发件人 浙江正泰电器股份有限公司市场战略部

关于新能源 E 系列终端配电产品外观变更的通知

感谢您选择正泰电器新能源专供E系列终端配电产品。为更好响应新能源行业客户的需求，我司对新能源E系列终端配电产品移印新增CE认证标识，移印变更前后对比如下：

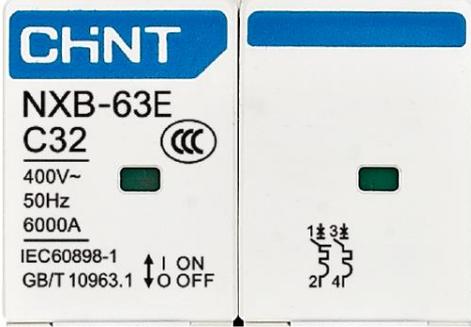
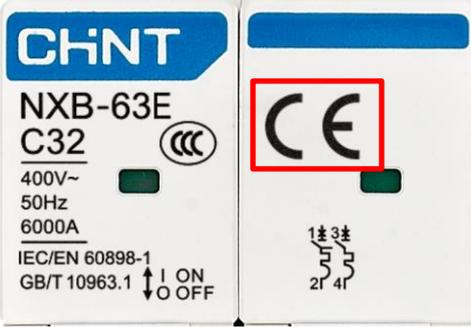
产品 型号	变更前	变更后
NXB-63E	 <p>1、正面标准为 IEC60898-1 2、产品右侧面无 CE 标识</p> <p>备注：1P</p>	 <p>1、正面标准为 IEC/EN 60898-1 2、产品右侧面增加 CE 标识</p> <p>备注：1P</p>

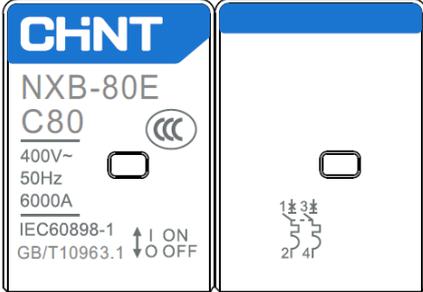
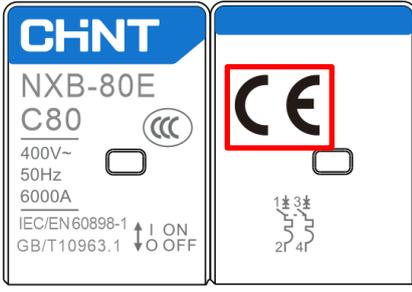
<p>正面标准为 IEC 60898-1, 无 CE 标识</p> <p>备注: 1P+N/2P/3P/3P+N/4P, 以 2P 为例</p>	 <p>正面标准为 IEC/EN 60898-1, 增加 CE 标识</p> <p>备注: 1P+N/2P/3P/3P+N/4P, 以 2P 为例</p>
<p>NXB-80E</p>	  <p>正面标准为 IEC60898-1</p> <p>产品右侧面无 CE 标识</p> <p>备注: 1P</p>	  <p>正面标准为 IEC/EN 60898-1</p> <p>产品右侧面增加 CE 标识</p> <p>备注: 1P</p>
<p>NXB-80E</p>	 <p>正面标准为 IEC 60898-1, 无 CE 标识</p> <p>备注: 2P/3P/4P, 以 2P 为例</p>	 <p>正面标准为 IEC/EN 60898-1, 增加 CE 标识</p> <p>备注: 2P/3P/4P, 以 2P 为例</p>

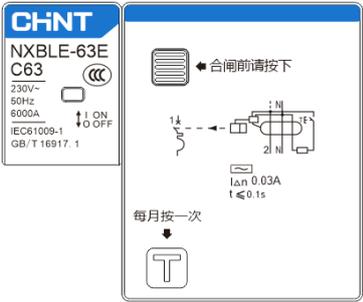
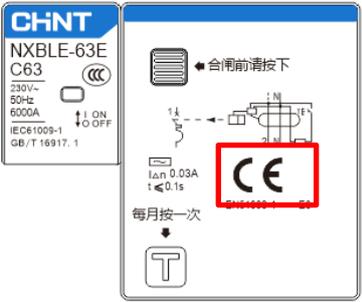
<p>NB5NE-63N</p>		
	<p>正面标准为 IEC60898-1</p> <p>产品右侧面无 CE 标识</p> <p>备注：1P</p>	<p>正面标准为 IEC/EN 60898-1</p> <p>产品右侧面增加 CE 标识</p> <p>备注：1P</p>
<p>NB5NE-63N</p>		
	<p>正面标准为 IEC 60898-1，无 CE 标识</p> <p>备注：1P+N/2P/3P/3P+N/4P，以 2P 为例</p>	<p>正面标准为 IEC/EN 60898-1，增加 CE 标识</p> <p>备注：1P+N/2P/3P/3P+N/4P，以 2P 为例</p>

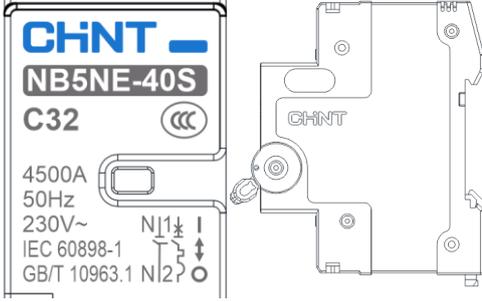
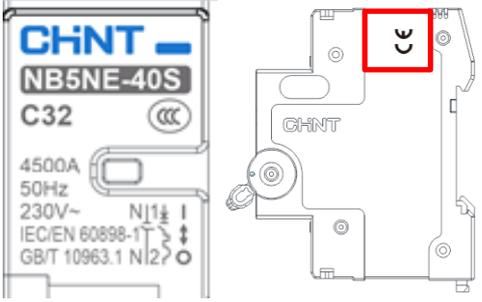
<p>NXB-125E</p>	 <p>正面标准为 IEC 60947-2，无 CE 标识</p> <p>备注：1P /2P/3P /4P，以 1P 为例</p>	 <p>正面标准为 IEC/EN 60947-2，增加 CE 标识</p> <p>备注：1P /2P/3P /4P，以 1P 为例</p>
<p>NXBLE-63E</p>	 <p>正面无 EN 标准，无 CE 认证标识</p> <p>备注：1P+N/2P，以 1P+N 为例</p>	 <p>正面增加 EN 标准及 CE 认证标识</p> <p>备注：1P+N/2P，以 1P+N 为例</p>
<p>NXU-II G/E</p>	 <p>正面无 CE 标识</p> <p>备注：以 NXU-II G/F E 40/385 为例</p>	 <p>正面增加 CE 标识</p> <p>备注：以 NXU-II G/F E 40/385 为例</p>

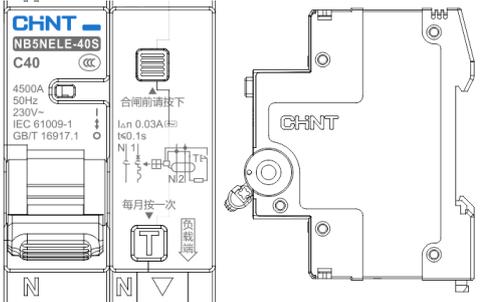
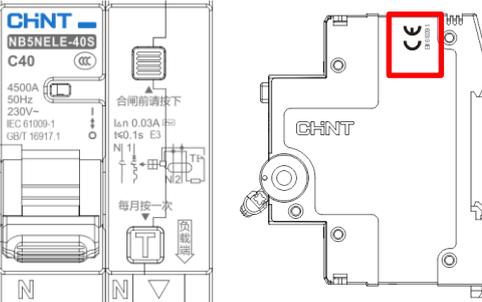
<p>NB5NE-40S</p>	 <ol style="list-style-type: none"> 1、正面标准为 IEC60898-1 2、产品右侧面无 CE 标识 	 <ol style="list-style-type: none"> 1、正面标准为 IEC/EN 60898-1 2、产品右侧面增加 CE 标识
<p>NB5NELE-40S</p>	 <ol style="list-style-type: none"> 1、正面无 E3 标识 2、产品右侧面无 CE 标识及标准号 EN61009-1 	 <ol style="list-style-type: none"> 1、正面增加 E3 标识 2、产品右侧面增加 CE 标识及标准号 EN61009-1
<p>NB5NELE-63Y</p>	 <p>产品正面标准为 IEC 61009-1, 无 CE、E3 标识</p>	 <p>产品正面增加 IEC 61009-1 标准、CE 及 E3 标识</p>

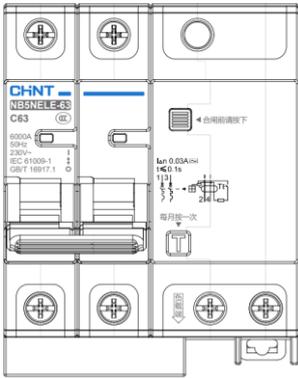
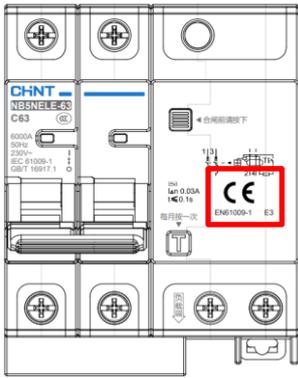
<p>NB5NELE- 63</p>	 <p>产品正面标准为 IEC 61009-1，无 CE、E3 标识</p> <p>备注：1P+N / 2P/3P/3P+N / 4P，以 2P 为例</p>	 <p>产品正面增加 IEC 61009-1 标准、CE 及 E3 标识备注：1P+N / 2P/3P/3P+N / 4P，以 2P 为例</p>
------------------------	--	--
